**Avis délibéré de la mission régionale
d'autorité environnementale
Hauts-de-France
sur le projet de centrale photovoltaïque au sol
sur la commune de Loon-Plage (59)
Étude d'impact de décembre 2022**

n°MRAe 2023-7173

AVIS DÉLIBÉRÉ n° 2023-7173 adopté lors de la séance du 11 juillet 2023 par
la mission régionale d'autorité environnementale Hauts-de-France

Figure 19 : Raccordement proposé par ENEDIS (Mai 2020)

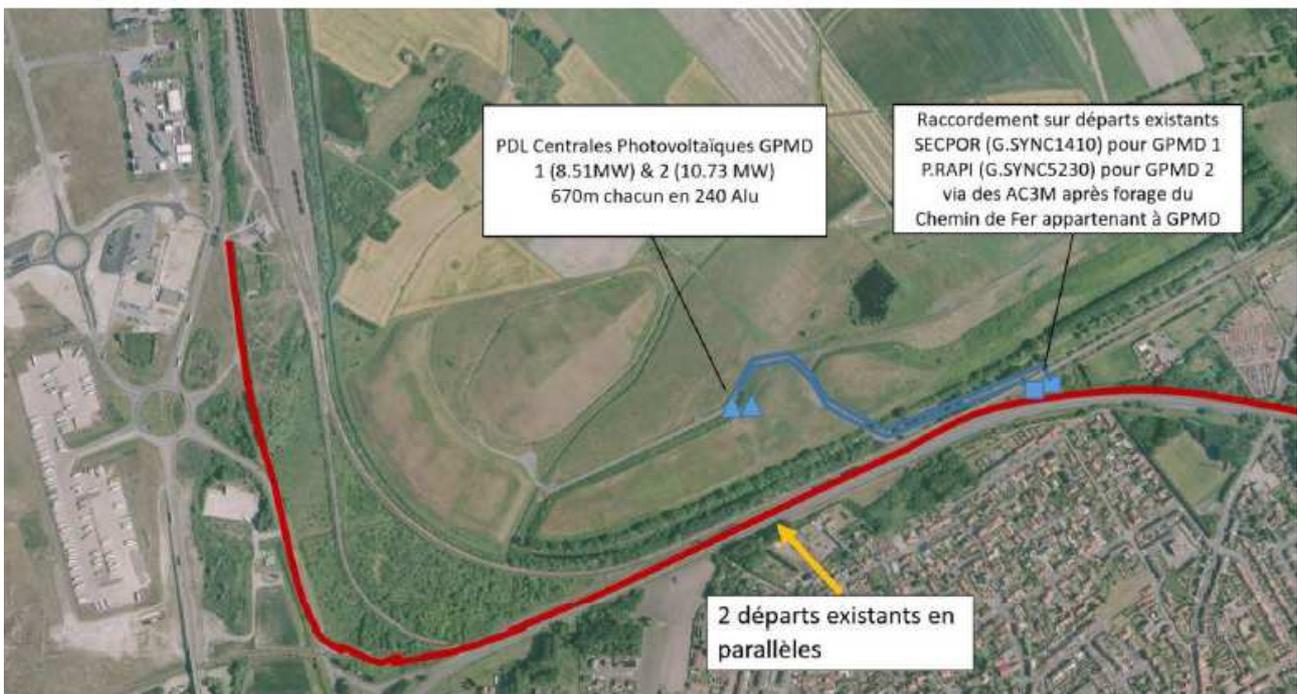
Néanmoins, le tracé envisagé à ce jour sera en zone à dominante humide, à proximité de zone humide du Delta de l'Aa et proche de corridor écologique zone humide.

Le dossier ne précise pas s'il est prévu d'actualiser l'évaluation environnementale en cas d'évolution du tracé. Cette actualisation est obligatoire et en cas de doute, l'autorité environnementale peut être consultée pour avis sur la nécessité d'actualiser l'évaluation environnementale, conformément à l'article R. 122-8 du code de l'environnement.

La MRAe rappelle que le raccordement du parc photovoltaïque au réseau public d'électricité fait partie intégrante du projet et recommande que les enjeux environnementaux liés aux opérations de raccordement soient précisés et fassent l'objet de la mise en œuvre de la séquence Éviter Réduire Compenser (ERC).

L'autorité environnementale recommande d'évaluer les impacts du tracé envisagé, et d'évaluer la nécessité, au vu du tracé définitif du raccordement, d'actualiser l'évaluation des impacts avec le cas échéant, mise en œuvre de la séquence éviter, réduire, compenser, en particulier si des espaces à enjeu sont impactés par les travaux de raccordement et/ou si des créations de lignes aériennes sont nécessaires.

Localisation des mesures compensatoires déjà prescrites (source Géoportail)

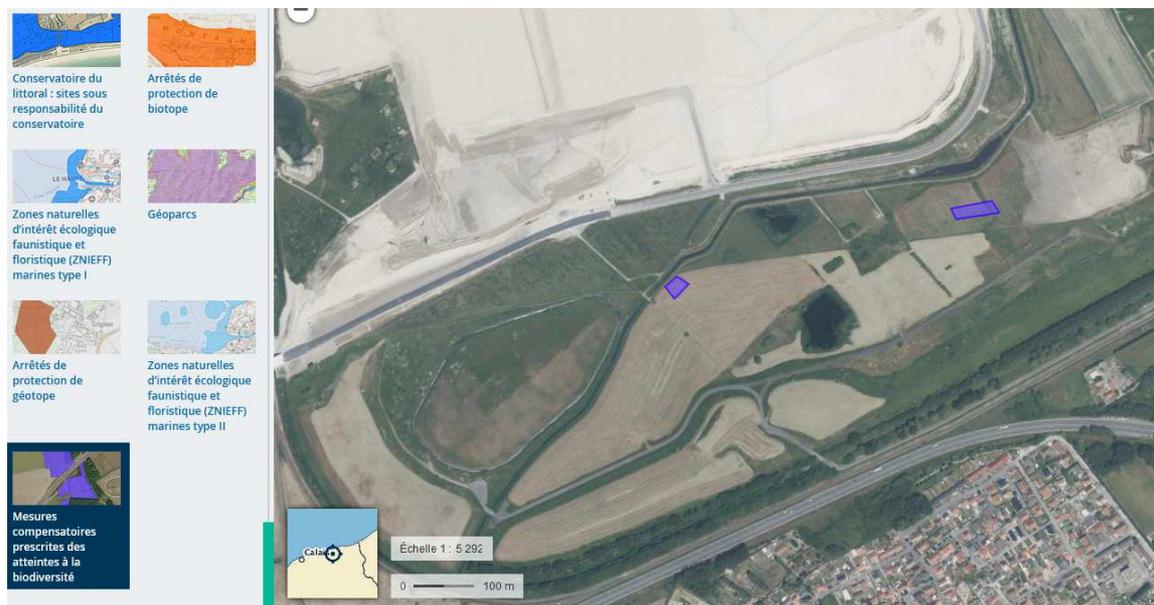
De plus, le projet concerne une mare compensatoire prescrite dans le cadre de du projet DLI sud, ce qui n'est pas mentionné dans le dossier.

Cette mare compensatoire, qui doit être naturellement pérenne, a été prescrite par le préfet au GPMD, dans l'arrêté du 7 avril 2015 autorisant l'aménagement de la plate-forme Dunkerque Logistique International (DLI) Sud.

Cette zone doit donc être évitée par le projet.

- *de prendre en compte la zone de compensation prescrite dans l'arrêté préfectoral du 7 avril 2015, pour permettre sa pérennité, et de définir les mesures compensatoires pour la biodiversité en complémentarité avec les mesures existantes sur le secteur, une même mesure compensatoire sur le même périmètre ne pouvant être attribuée à deux projets différents ;*
- *de compléter l'analyse des effets cumulés avec d'autres projets.*

Localisation des zones humides (source étude d'impact page 137)

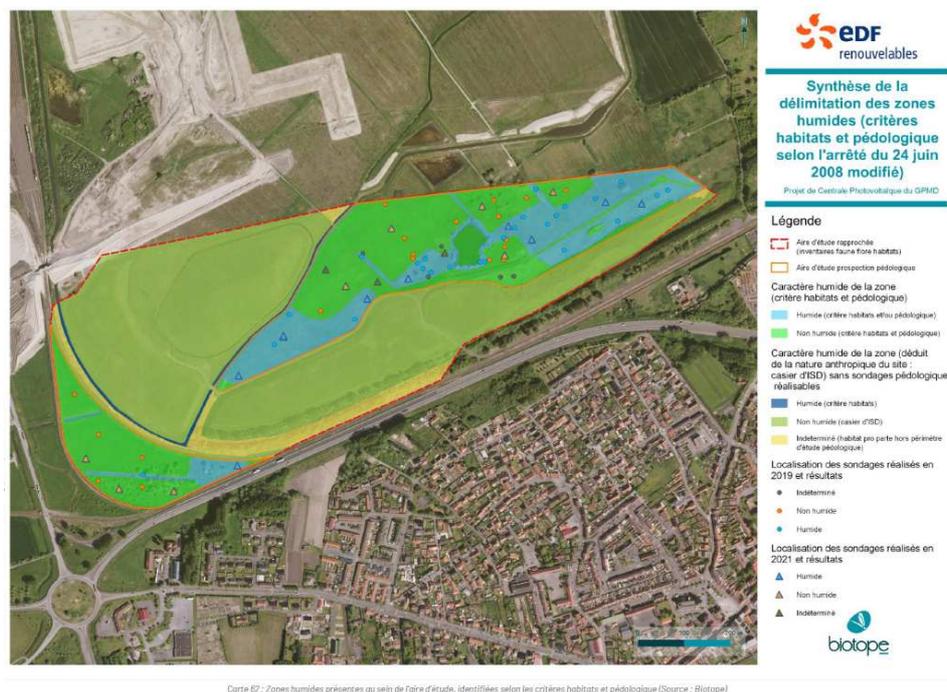
La partie IV de l'état initial (page 136 et suivantes et pages 85, 91 et suivantes) comprend une étude de caractérisation des zones humides sur les critères pédologiques et floristiques. Au total 69 sondages ont été réalisés (page 85 cartographie de localisation des sondages). Les inventaires des habitats floristiques et faunistiques sont présentés en annexe (page informatique 281 et suivantes). Cependant les résultats de détermination floristique avec leur localisation ne sont pas détaillés dans le document.

Les zones humides sont délimitées au plus près des points de sondage pédologique indiquant un sol humide, sans justification adéquate.

Le dossier ne présente pas d'étude des fonctionnalités des zones humides, notamment des fonctions hydrologiques et géochimiques. Les fonctions biologiques sont abordées au fil du dossier. Il est affirmé que les habitats humides subiront une dégradation des fonctionnalités écologiques en phase de travaux et d'exploitation avec des pertes d'habitats caractéristiques de zones humides. Il est nécessaire de définir les fonctions rendues par les zones humides du projet, par exemple en utilisant la méthode nationale⁶.

- de compléter l'étude d'impact en détaillant les résultats de détermination floristique des zones humides avec leur localisation ;
- de justifier au regard des études la délimitation retenue pour les zones humides ;
- de définir les fonctions des zones humides présentes sur le site de projet avant de déterminer les impacts du projet et les mesures prises pour éviter en premier lieu les impacts sur ces zones et les fonctions qu'elles rendent, et à défaut celles pour les réduire et les compenser.
